**INSTAL·LACIÓ D'ASCENSOR I ADEQUACIÓ INTERIOR DE ZONES COMUNES EN EDIFICI
PLURIFAMILIAR**

ANNEX EXPEDIENT 02-2023CD33300

MD 2 Justificació d'esmenes

PLANO 06 ESTAT REFORMAT.
SECCIÓ B-B I C-C

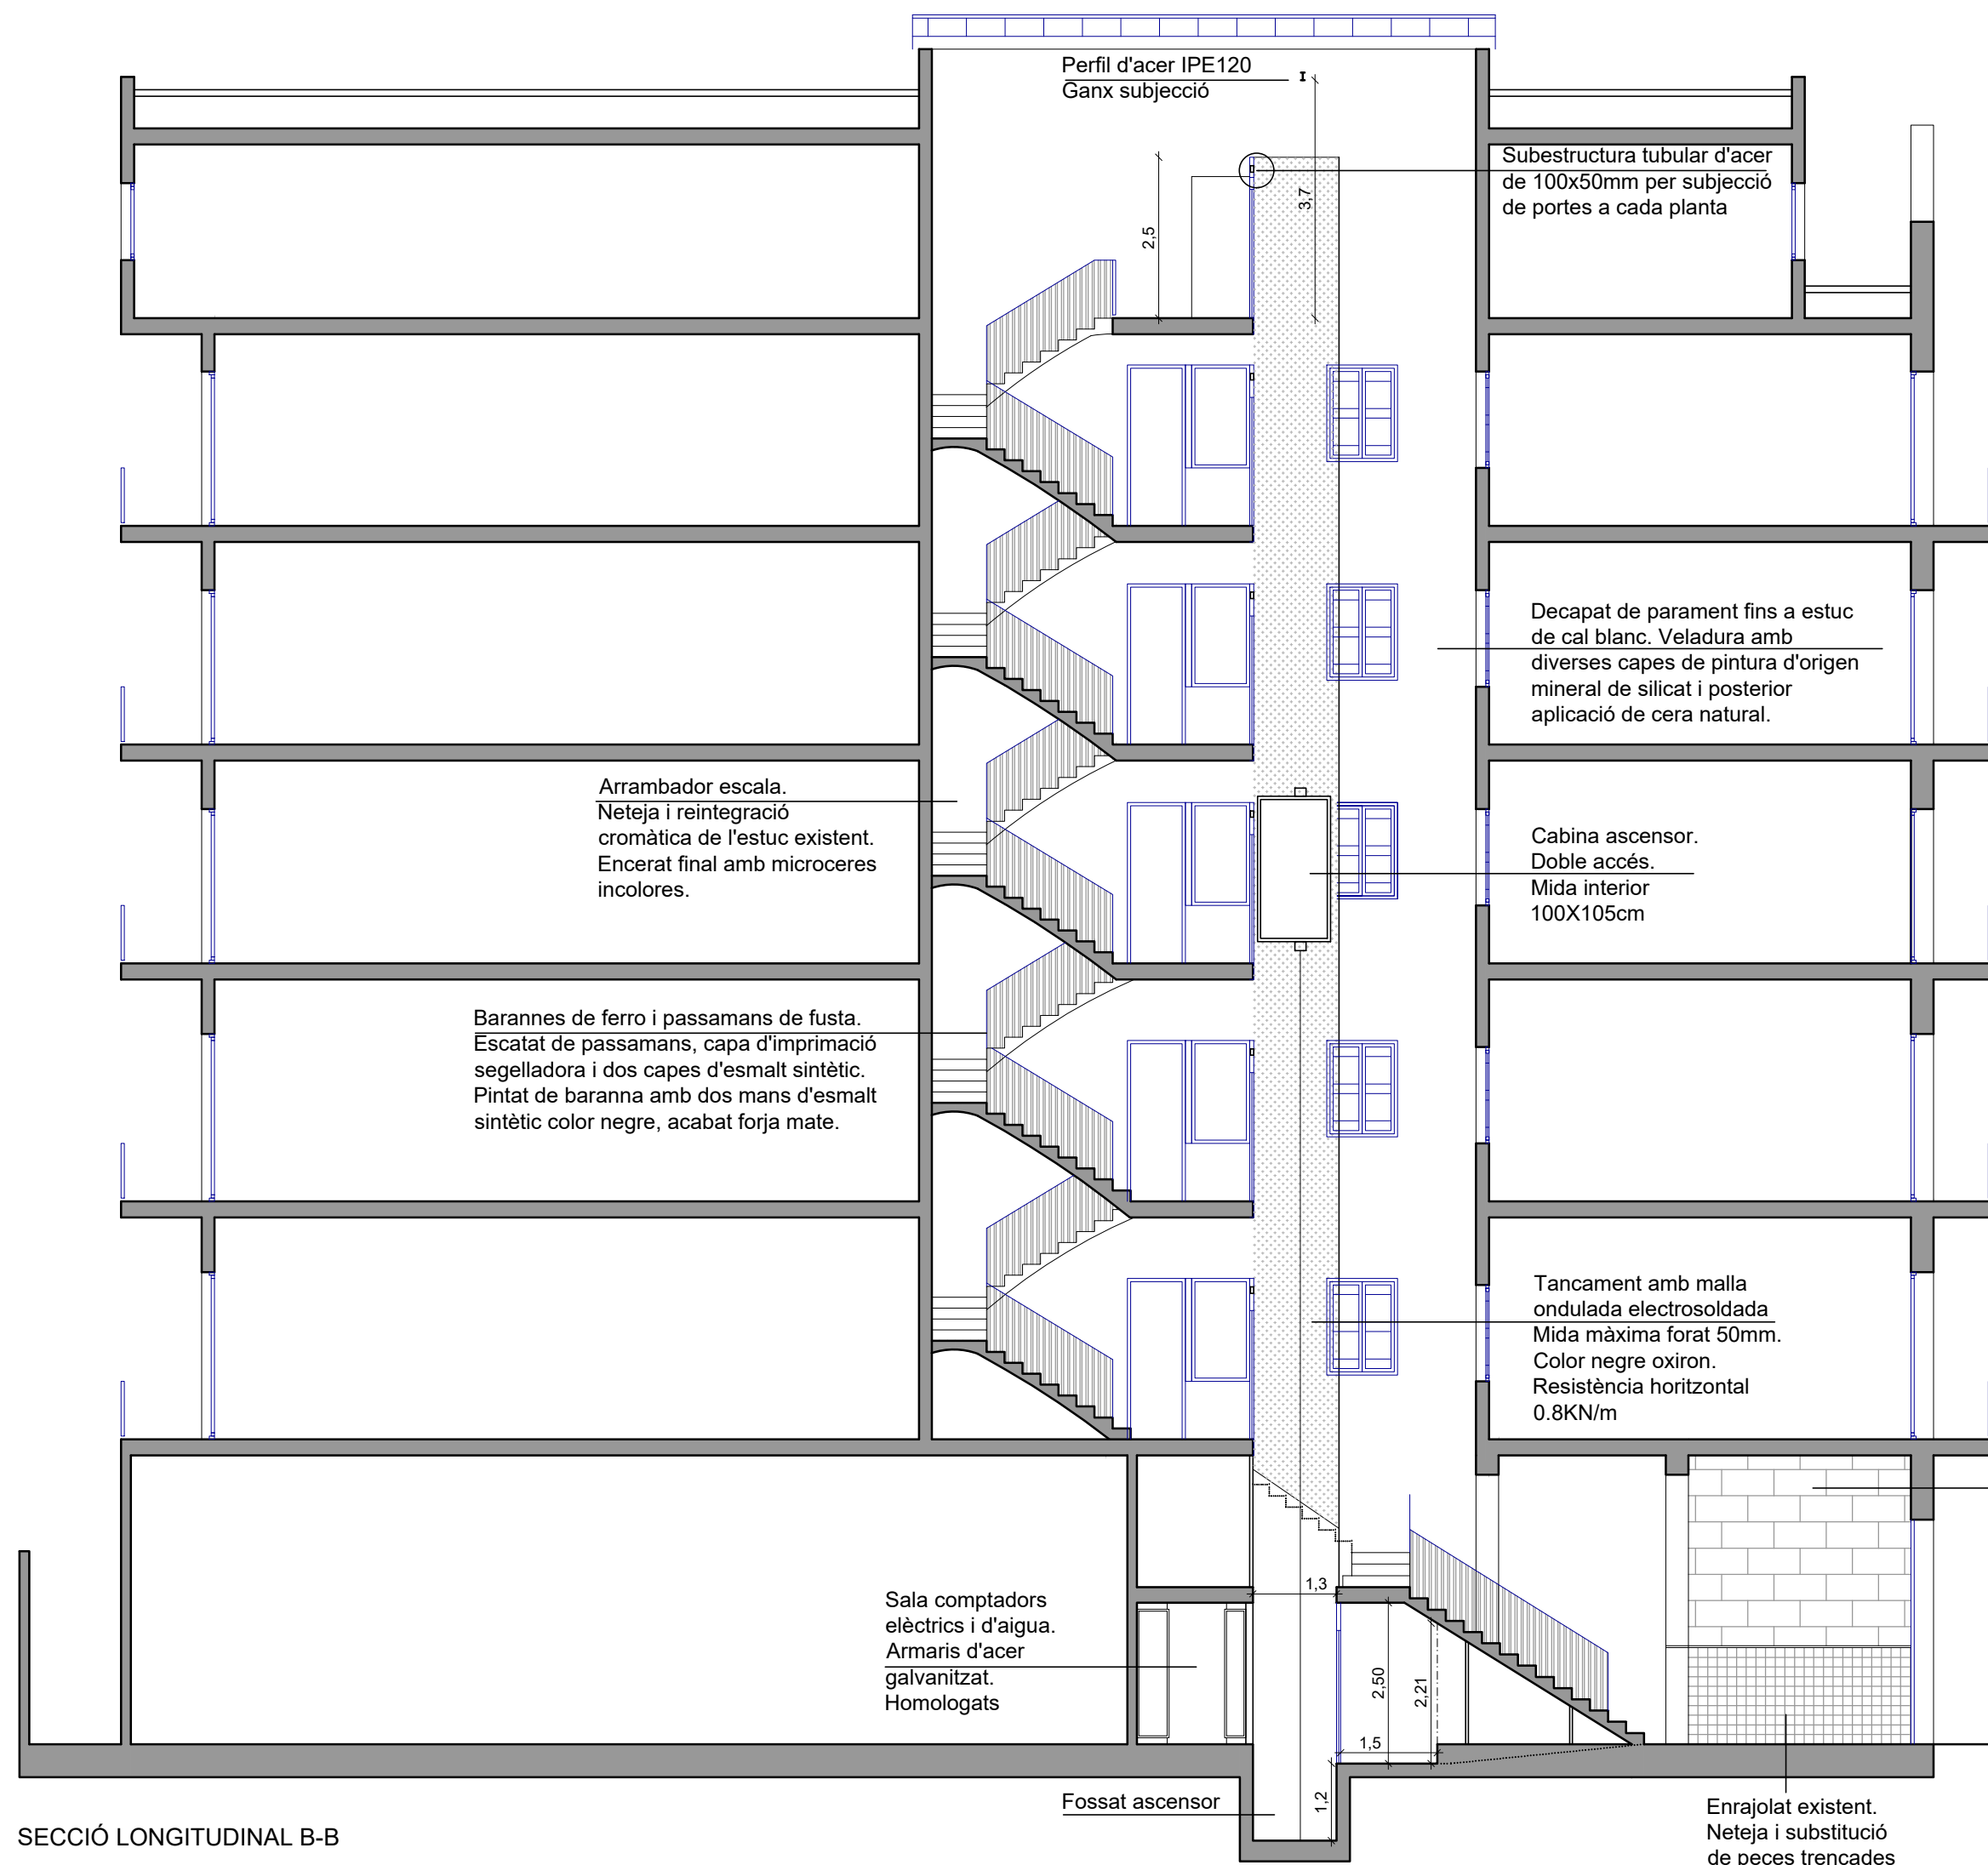
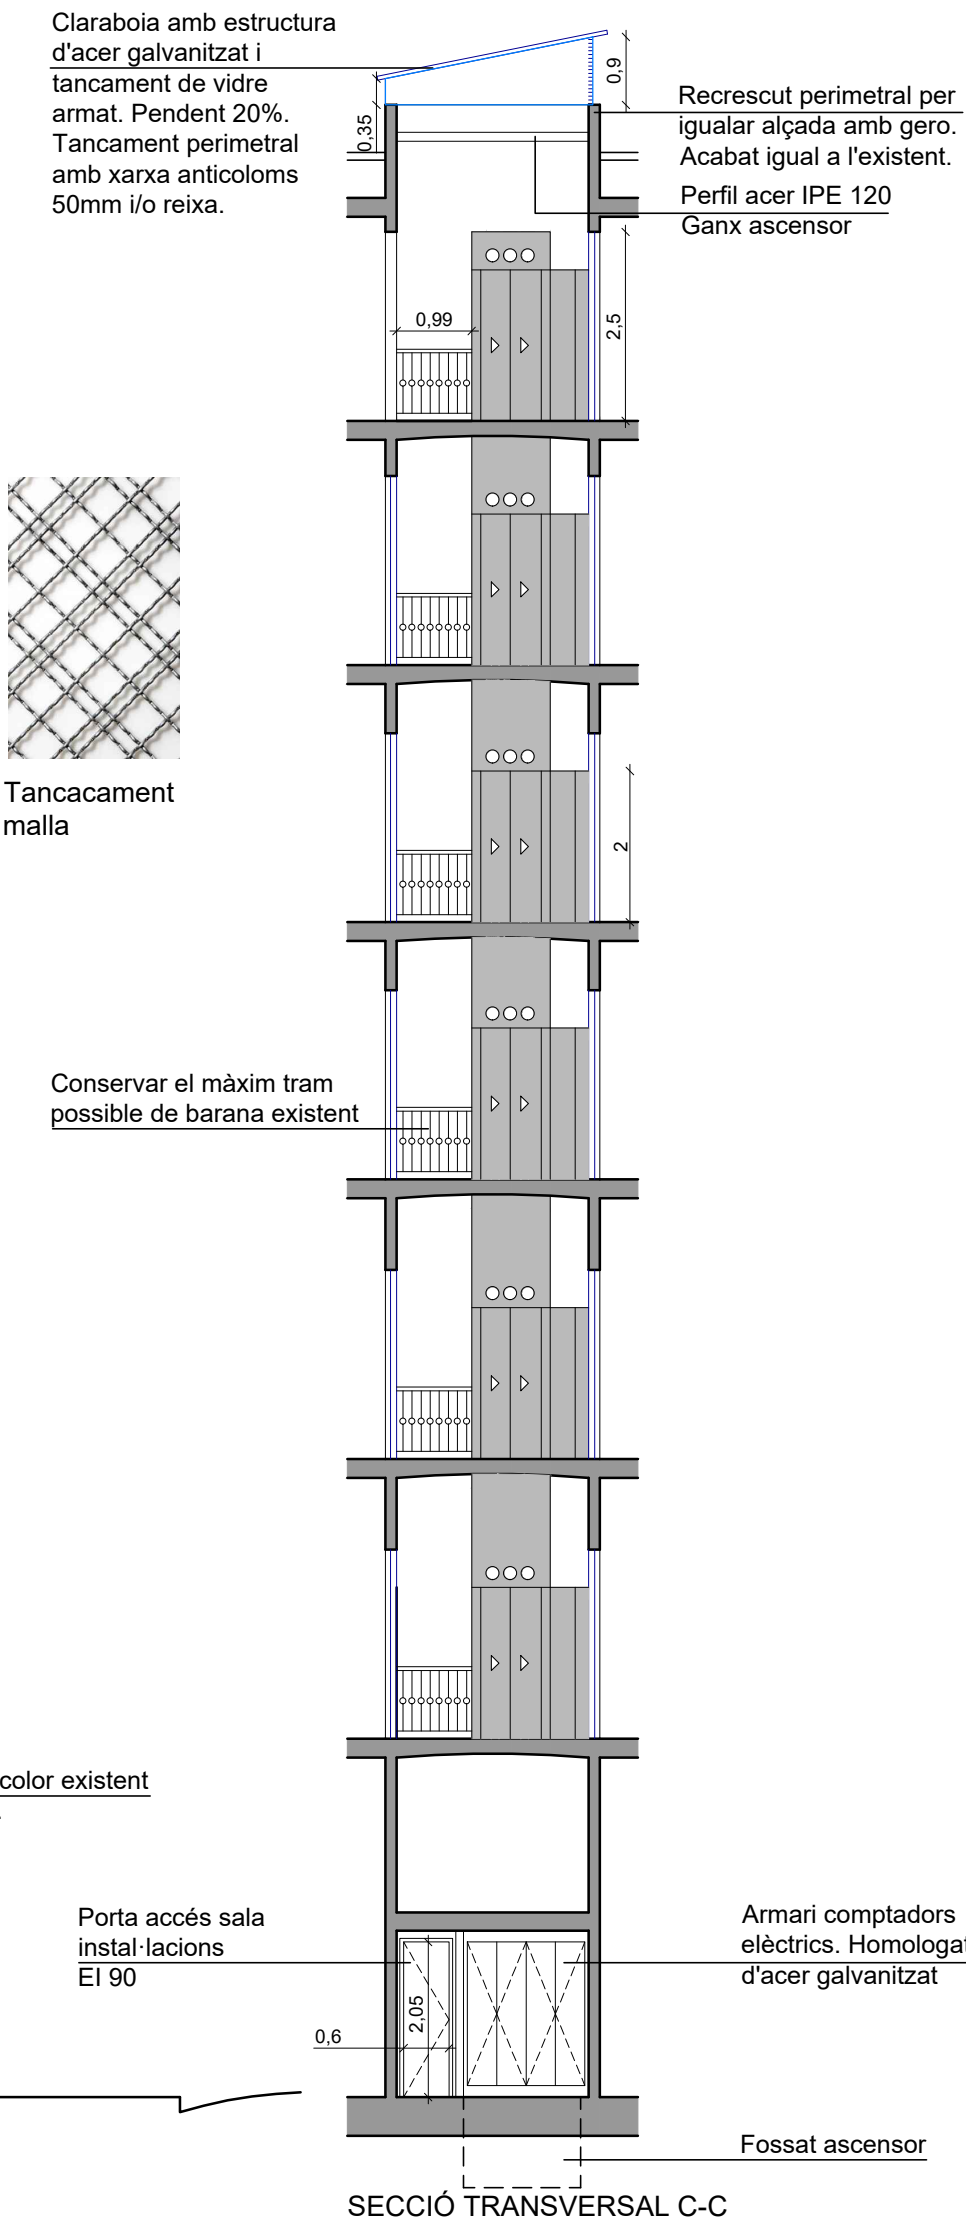
Atès que s'ha informat de la no presència d'habitatges accessibles/adaptats en la finca, caldrà ajustar les dimensions de la cabina i el buc de l'ascensor per tal que la proposta no afecti els trams d'escala situats entre el sostre de la sala de comptadors original i la planta principal. Les dimensions esmentades seran les màximes que permetin conservar l'amplada original de l'escala (0,89m - 0,90m) i els elements arquitectònics originals: paviment i barana.

Cal donar compliment als requeriments i condicions de l'Informe Complementari de Patrimoni emès en data 13/12/2023 amb Núm. Expedient IN-2023-CP-68842, amb el contingut literal que es reproduïx a continuació. DEFICIÈNCIES ESMENABLES: Les reixes de protecció que se situïn als buits arquitectònics ho faran el més proper possible a la fusteria. / Cal minimitzar l'impacte de l'ascensor al recinte de l'escala. Per aquest motiu, el tancament de l'ascensor plantejat es restringirà a la seva ubicació, mantenint el buit i la barana original a la part esquerra dels replans. / Es recorda que cal respectar l'acabat amb rajola ceràmica tradicional a la coberta de l'edifici. / DEFICIÈNCIES ESSENCIALS: Per tal de poder valorar aquest projecte, cal aportar un Estudi Cromàtic amb les cales i anàlisis científiques necessàries per tal de definir procediments, materials, acabats i cromatismes originals. En base a aquests estudis es plantejarà la restitució del vestíbul i la integració del nou ascensor. / Cal conservar la forma característica d'arrencada de l'escala amb el primer graó sobresortint en forma corba per servir de base a la primera peça de la barana. / Cal documentar amb les fotografies necessàries els graons de forma corba de l'arribada de l'escala a la planta principal des del vestíbul. Caldrà assegurar una altura lliure mínima de 2,20m en l'àmbit d'accés a l'ascensor en la planta baixa, garantint que la dimensió en planta d'aquest espai permeti inscriure una circumferència de 1,50m de diàmetre. La proposta s'adequarà en tot allò que sigui tècnicament viable pel que fa a amplades, altures, nivells i rampes, amb les toleràncies admissibles en aplicació del DA DB-SUA/2 (Documento de Apoyo al Documento Básico DBSUA)

- Es disposa d'Informe Favorable de Patrimoni. S'adjunta.
- La cabina de l'ascensor s'ha adaptat a la mida necessària per tal de respectar l'estat actual de baranes i escales, a excepció de les baranes dels replans de planta on només es conservarà el tram on no tenim l'ascensor (veure documentació gràfica)
- El tancament de l'ascensor es restringeix a la seva ubicació (veure documentació gràfica)

- Estudi Cromàtic: Els paraments del recinte d'escala conserva l'estat original i s'ha tingut en compte a la proposta la seva conservació i rehabilitació.
- Declaro que s'encarregarà estudi cromàtic al Gabinet del Color o similar abans d'inciar les obres per tal de definir els acabats del vestíbul.
- La fotografia dels esglaons amb forma corba la podeu trobar al plànol 06.
- La resta està justificat a la documentació gràfica.

PLANO 07 ESTAT REFORMAT.
PLANTES PATI D'ESCALA

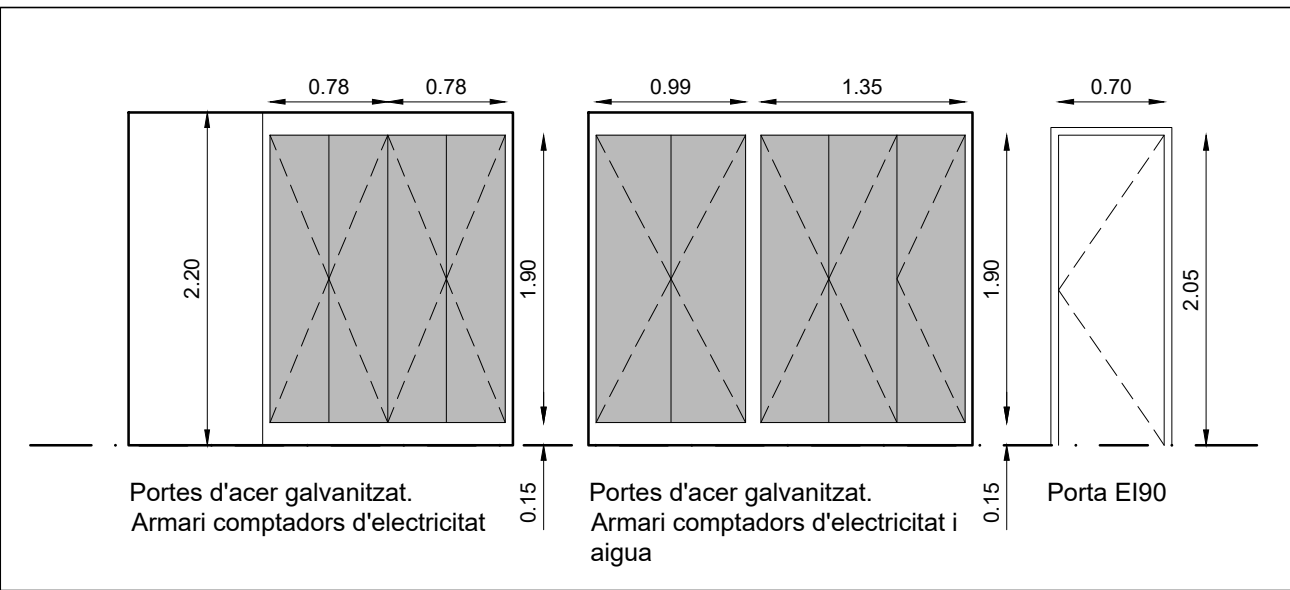
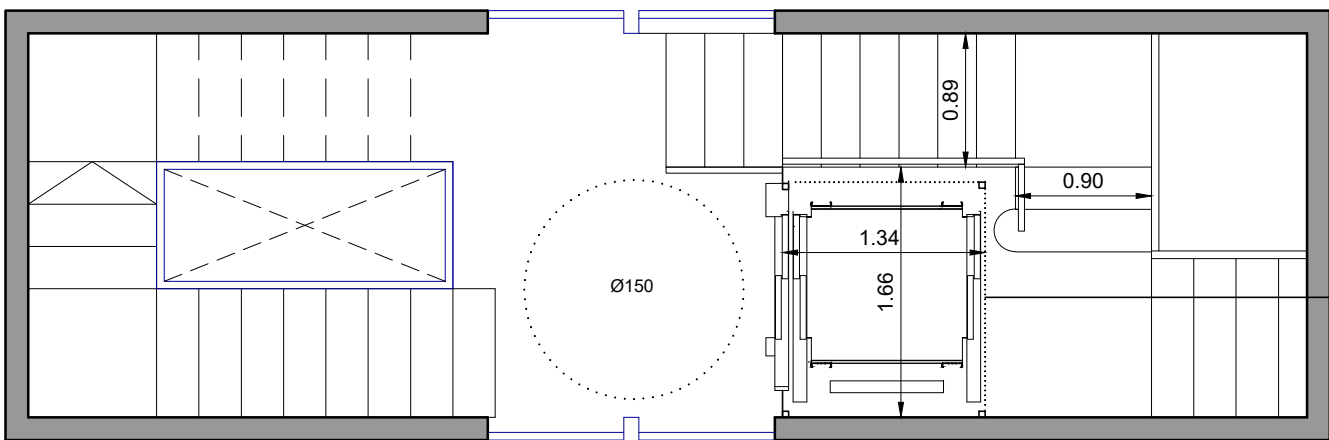
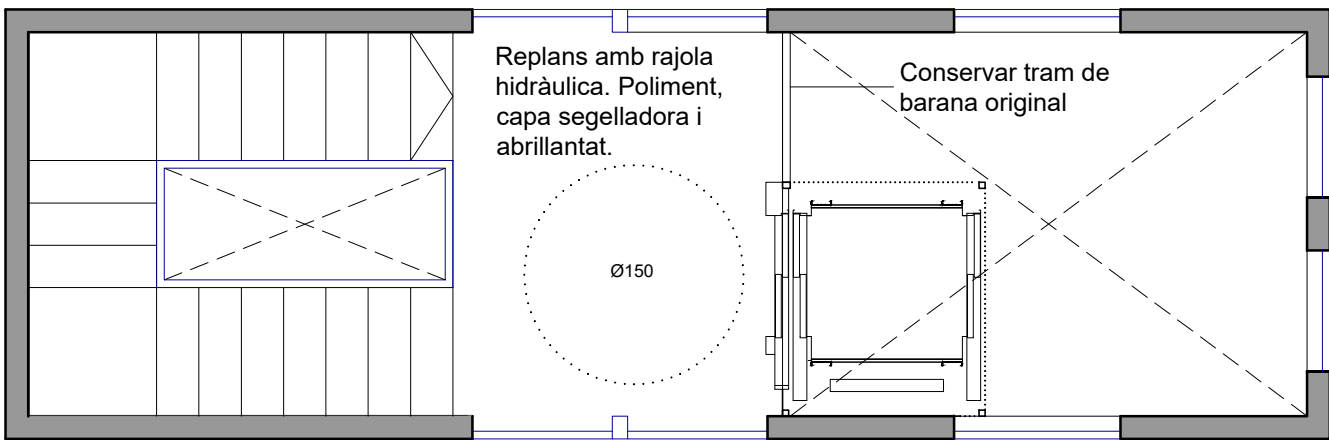
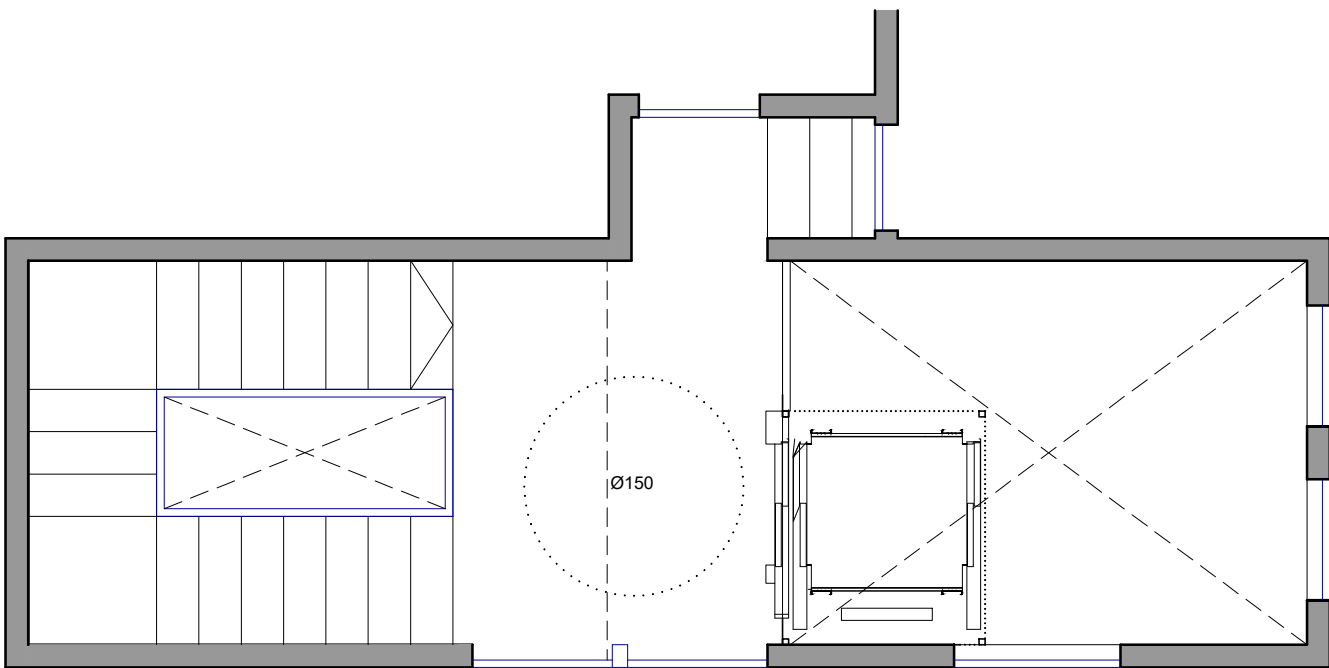
Caldrà assegurar una altura lliure mínima de 2,20m en l'àmbit d'accés a l'ascensor en la planta baixa, garantint que la dimensió en planta d'aquest espai permeti inscriure una circumferència de 1,50m de diàmetre. La proposta s'adequarà en tot allò que sigui tècnicament viable pel que fa a amplades, altures, nivells i rampes, amb les toleràncies admissibles en aplicació del DA DB-SUA/2 (Documento de Apoyo al Documento Básico DBSUA)

LA CABINA DE L'ASCENSOR SERÀ DE 100X105mm ES CONSERVARAN EL MÀXIM DE BARANES ORIGINALS POSSIBLES RESTRINGINT EL TANCAMENT DE L'ASCENSOR A LA SEVA UBICACIÓ.

- Diàmetre zona d'espera vestíbul d'accés ascensor: 1,50m --> COMPLEIX
- Diàmetre zona d'espera a plantes pis: 1,20m --> COMPLEIX
- Ample del passadís d'accés a l'ascensor: 1,20m --> COMPLEIX
- Ample d'escala: 1,00m, però s'accepta la mida actual d'escala (0,90m) i/o la seva reducció fins a 0,80m. Al projecte només es modifiquen dos esglaons que queden de 0,80m. Es dota l'escala d'enllumenat d'emergència i d'extintors.
